***Für eine 3. Beteiligung zum RPD vorgesehene Änderungen***

***Hier: Änderungen der Windenergiebereiche im Vergleich zur Fassung gemäß Regionalratsbeschluss vom 23.06.2016***

## Ä3BT-W-Brücken Nr. 01

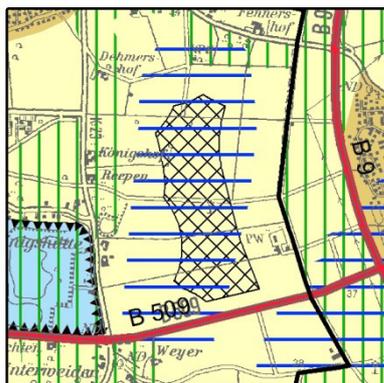
Die Bezirksregierung ist der Frage des rechtlichen Status des Modellflugplatzes in Brüggen noch einmal genauer nachgegangen. Hierzu teilte das Dezernat 26 der Bezirksregierung im März 2017 mit, dass hinsichtlich des Windenergiebereichs Brü\_WIND\_002 zum Teil erhebliche Bedenken bestehen, da hier der nach §6 LuftVG genehmigte Modellflugplatz Brüggen und sein Flugsektor vollständig im Windenergiebereich liegen und der Modellflug hier nicht über eine Aufstiegserlaubnis nach §20 LuftVO sondern durch eine Flugplatzgenehmigung nach §6 LuftVG geregelt ist. Genehmigungen nach §6 LuftVG hätten – anders als Aufstiegsgenehmigungen – einen erhöhten Bestandsschutz. Das Vorliegen dieser Genehmigung für spätere Planungen sei zu beachten. Ergänzend sei für nachgelagerte Planungsebenen auf die Anwendbarkeit des §38 BauGB hinsichtlich isolierter luftrechtlicher Genehmigungen nach §6 LuftVG zu verweisen. Der Windenergiebereich habe daher den genehmigten Flugsektor zuzüglich eines Sicherheitsabstands von 150m freizuhalten. Dies stehe einer Ausweisung des Teilbereichs im Norden des Modellflugplatzes nicht entgegen.

Unabhängig von der Frage, ob es nicht ggf. doch rechtliche Möglichkeiten zur Darstellung eines Windenergiebereiches und zum in Frage stellen der zugelassenen Situation gibt, wird seitens der Regionalplanung die Forderung des Dezernates 26 umgesetzt. Die Gründe dafür sind, dass hier die Modellflugnutzer und der Verein verständlicher Weise ein starkes Vertrauen in die Genehmigung nach §6 LuftVG gesetzt haben. Diesem – gegenüber anderen Modellflugplätzen mit (nur) Aufstiegsgenehmigungen erhöhten – Vertrauen soll Rechnung getragen werden, zumal es sich – was aber alleine nicht ausreichen würde – um einen stark genutzten und überörtlich bedeutsamen Standort handelt.

Die verbleibenden Restflächen sind jeweils deutlich unter 10 ha groß.

Daher ist eine komplette Streichung von Brü\_WIND\_002 vorgesehen.

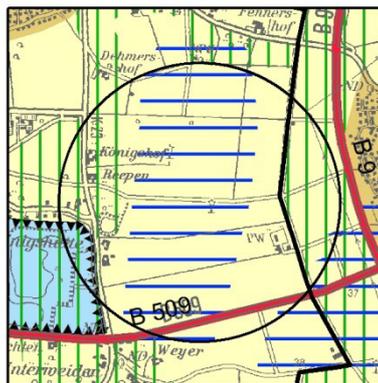
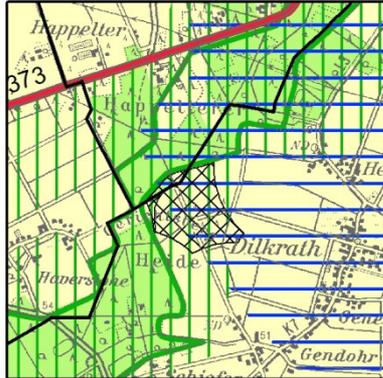
Seit Oktober 2016 gibt es eine Verwaltungsvorschrift, auf Basis derer seitens der Regionalplanung keine hinreichend realistische Option mehr für erfolgreiche WEA-Neuzulassungen in dem Bereich gesehen werden (Mitteilung des Bundesministeriums für Verkehr und digitale Infrastruktur in den Nachrichten für den Luftverkehr vom 19.10.2016). Danach ist grundsätzlich in einem Radius vom 2 km um Pflichtmeldepunkte von einer Gefährdung des an- und abfliegenden Luftverkehrs auszugehen.

Der für eine Streichung vorgesehene Bereich (Nie\_WIND\_016) wird teilweise überlagert von einem Sondierbereich für künftige BSAB und diese Sondierbereiche sind entsprechend Kap. 7.2.15.3.9 und Kap. 7.2.15. Anlage 1, E.R.9 der Begründung – diejenige Begründung, die Teil der Unterlagen zur abgeschlossenen 2. Beteiligung war – in der Regel Ausschlussbereiche. Auch bei diesem Bereich liegen keine gegenteiligen Gründe für eine Darstellung als Windenergiebereich vor. Dies wurde bisher leider übersehen. Die Restfläche außerhalb des Sondierbereiches ist dann gemäß jenem Kapitel 7.2.15 der entsprechenden Begründung zu klein (unter 10 ha). Daher ist der Bereich komplett zu streichen.

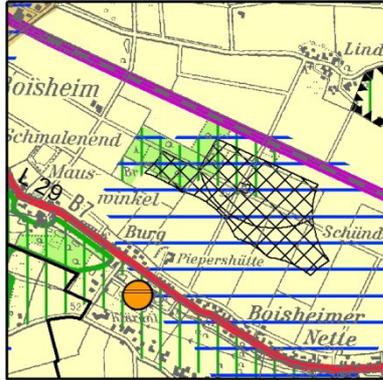
Sch\_WIND\_001 – als Teil des bisher geplanten Windenergiebereiches – wird mittels eines Puffers von 200 m um die Wasserschutzzone I verkleinert (der gestrichelte Teil ist Sch\_WIND\_001-B und der verbleibende Sch\_WIND\_001-A). Dies dient standörtlich dem vorsorgenden Grundwasserschutz.

Damit wird der Schutz z.B. für den Fall von Havarien erhöht, aber es werden auch Belastungen durch Eingriffe in den Untergrund im Nahbereich der Brunnen sinnvoll reduziert.

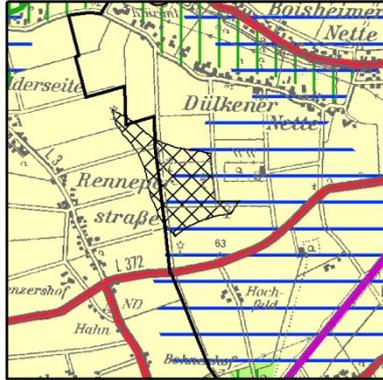
Vie\_WIND\_002 – als Teil des bisher geplanten Windenergiebereiches – wird mittels eines Puffers von 200 m um die bestehende WSZ I verkleinert (der gestrichelte Teil ist Vie\_WIND\_002-B und der verbleibende Vie\_WIND\_009-A). Dies dient standörtlich dem vorsorgenden Grundwasserschutz.

Damit wird der Schutz z.B. für den Fall von Havarien erhöht, aber es werden auch Belastungen durch Eingriffe in den Untergrund im Nahbereich der Brunnen sinnvoll reduziert.

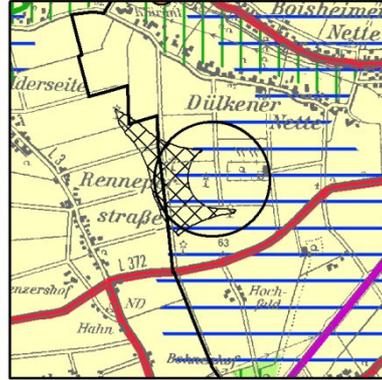
Vie\_WIND\_003 – als Teil des bisher geplanten Windenergiebereichs – wird mittels eines Puffers von 200 m um die bestehende WSZ I verkleinert (der gestrichelte Teil ist Vie\_WIND\_003-B und der verbleibende Vie\_WIND\_003-A). Dies dient standörtlich dem vorsorgenden Grundwasserschutz.
